## INA INFORMAZIONE TECNICA

# Galoppini 531 0535 20 e 531 0819 10

### Pericolo di scambio

N. art.: 531 0535 20  
 531 0819 10

Figura 1: 531: 0535 20 – A sinistra la versione precedente, a destra la nuova versione

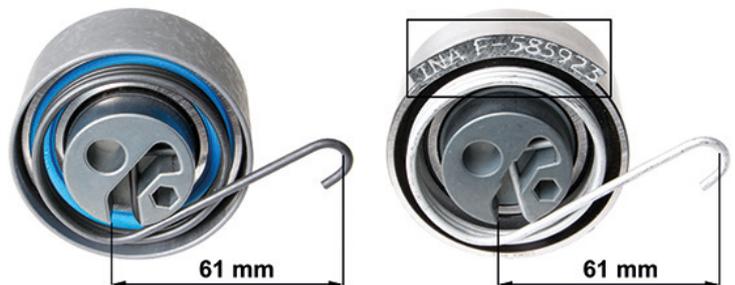
I galoppini 531 0535 20 e 531 0819 10 sono sostituiti da una nuova versione con numeri di articolo di volta in volta identici. Le modifiche semplificano la distinzione di entrambi i tipi.

Una caratteristica che li differenzia chiaramente è il numero di prodotto stampigliato e il colore dell'acciaio delle molle (figura 1 e figura 2).

Le pulegge delle nuove versioni presentano inoltre una superficie rettificata e l'acciaio delle molle utilizzato è ancora più resistente alla corrosione.
